Holte Avlsgaard

AFLØBSSAG

Afløbssag j. nr. 202/68

Ang. afløb fra toiletter i klyngebussbelyselsen, Holte Avlingård.

1:200	BIKUBENS BOLIG FOND	15. 12. 69.	7.9
	Holte Ailsgård, Matr. nr. 3 ^{hø} af Holte by	12. 3. 70	7.H.
CARL RØNNEBERG	KLYNGE A Vej A.		
RÅDG. CIVILING. M. ING. F. F.R.I.	Kloak-, vand- og gasledninger		
JÆGERSBO ALLÉ 23 - GENTOFTE			
Tlf. GE. 6590			
		2622-H

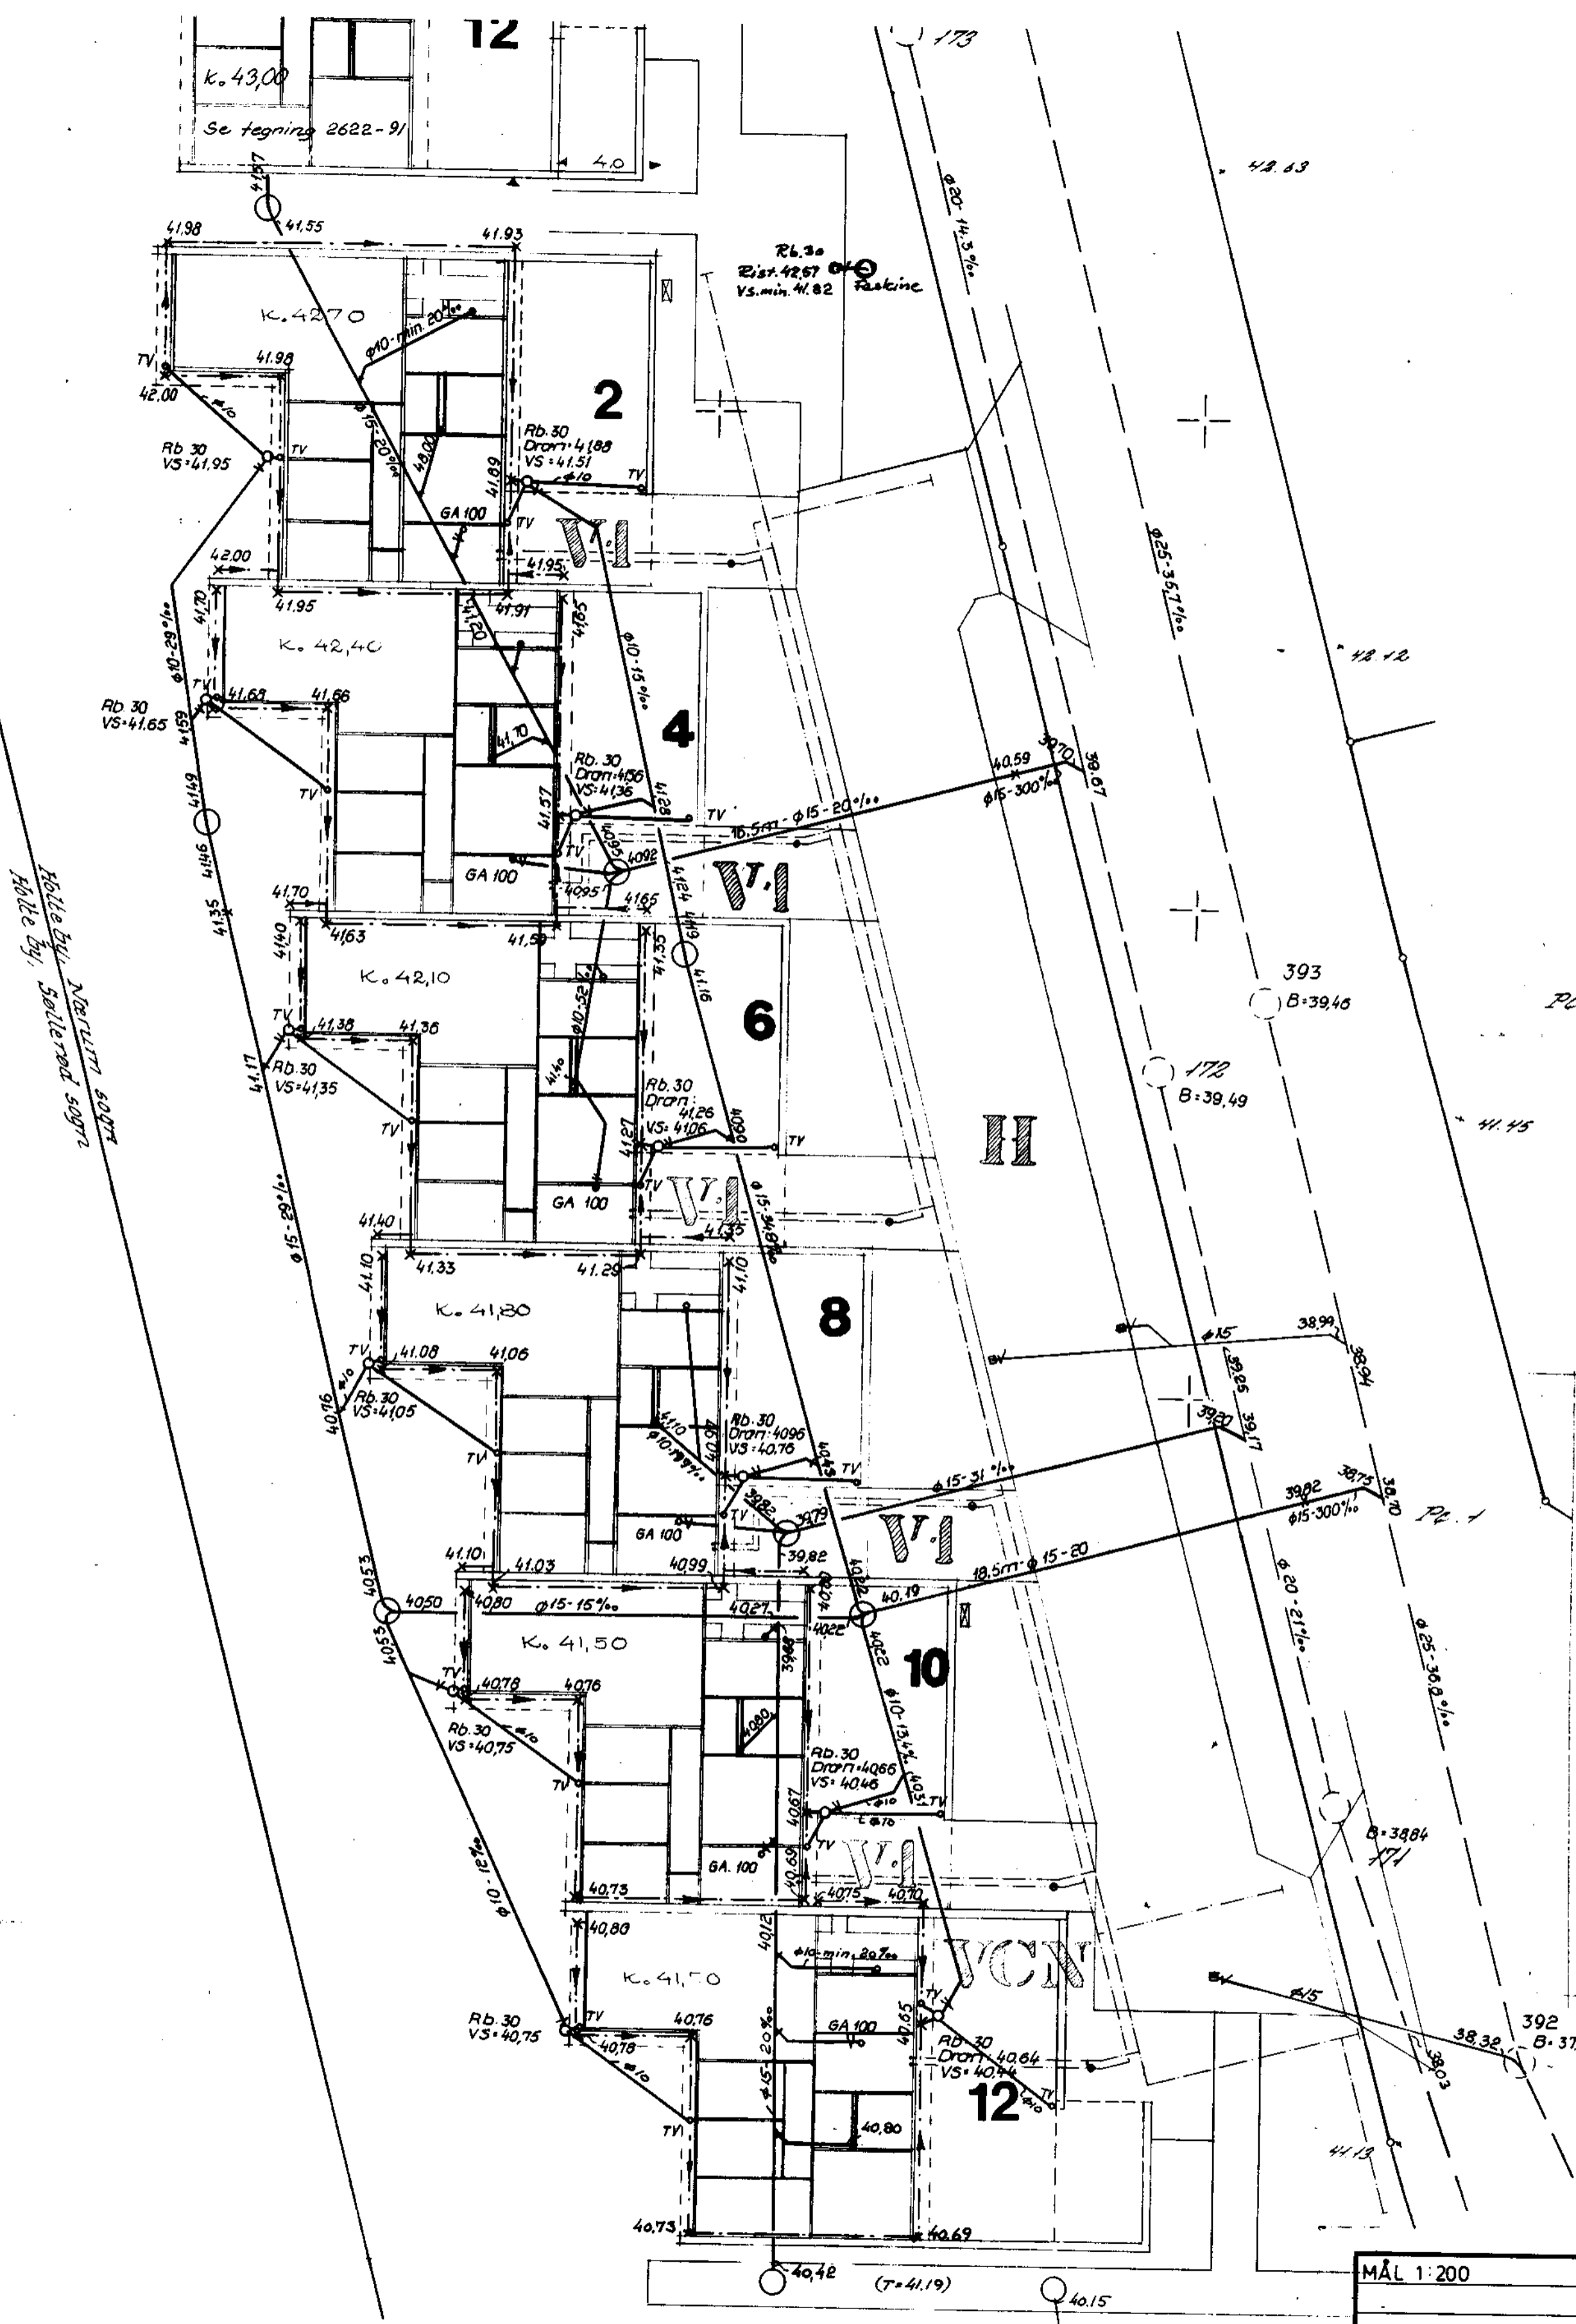
Sp strækning 144-145 skal afproppes.
Br. 145 dæksel skal være synlig.
7/4-70 J.V. & NCH.
